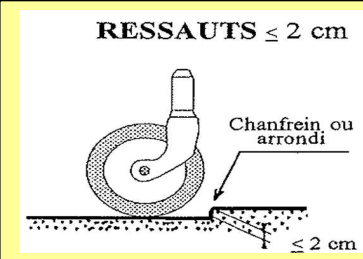
Travaux non réalisés (trottoirs, bordures de trottoir, chaussée) sur une vingtaine de mètres sur l'avenue du Touring Club

Pas de béton lavé comme annoncé mais des gravillons, revêtement dangereux pour les PMR et non conforme à la loi

Pas de béton lavé comme annoncé mais des gravillons, revêtement dangereux pour les PMR et non conforme à la loi

L'accès à tous les passages protégés présente des ressauts inégaux et supérieurs aux 2 cm requis. (Non-respect de la loi)

Sur 12 accès piétons, Absence de 7 bandes podotactiles pour les non voyants

Pas de dispositif sonore sur les feux de signalisation permettant aux personnes aveugles ou malvoyantes de connaître les périodes durant lesquelles il est possible de traverser les voies de circulation en toute sécurité (obligation légale)

Travaux non réalisés (trottoirs, bordures de trottoir, chaussée) sur une quinzaine de mètres côté impair

Traversée difficile des piétons sur passage protégé Car encombré par les véhicules arrêtés sur le passage devant le **STOP**
